SERVICE - INFO

LuK Nr: 332 0002 10 – 320mm TDCA 1 ¼" x 10

Bulletin 988 2000 220

JOHN DEERE – 2040S, 2140, 2650, 2940, 3040 & 3140

**Flywheel
Schwungrad
Volant-moteur
Volante-motor
Volano**

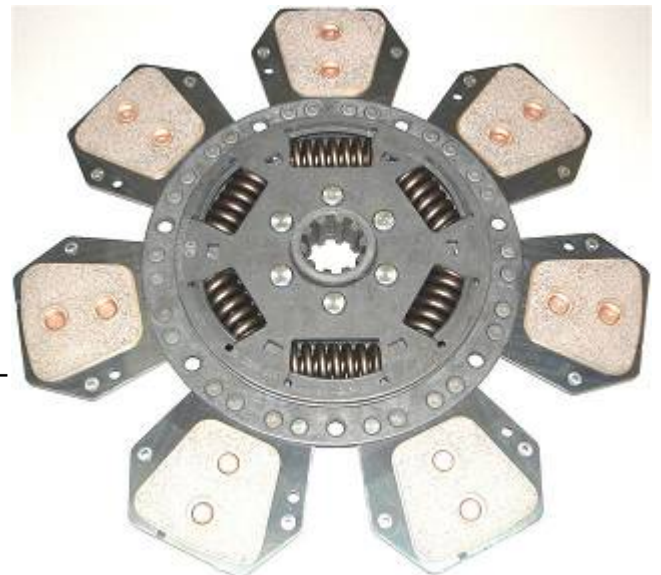
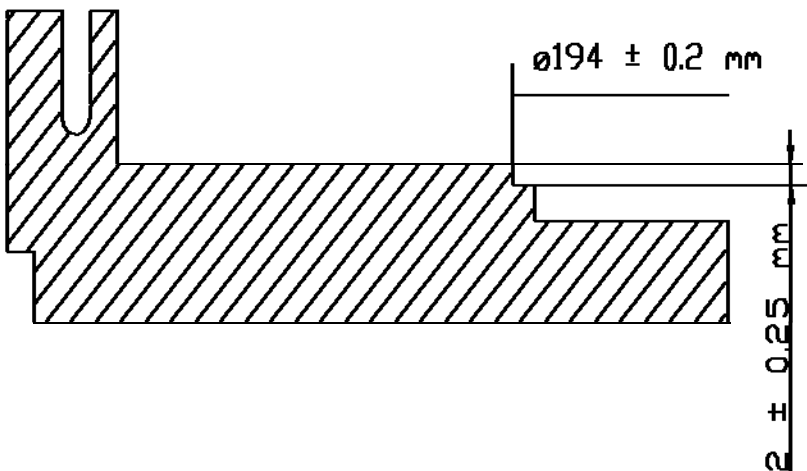
Info:	Flywheel Modification / Schwungradänderung / Modification du volant-moteur / Modificar el Volante-motor / Modifica volano
(GB)	Re-machine the flywheel inner recess to a diameter of 194 ± 0.2 mm and a depth of 2 ± 0.25 mm to avoid rivets contacting flywheel.
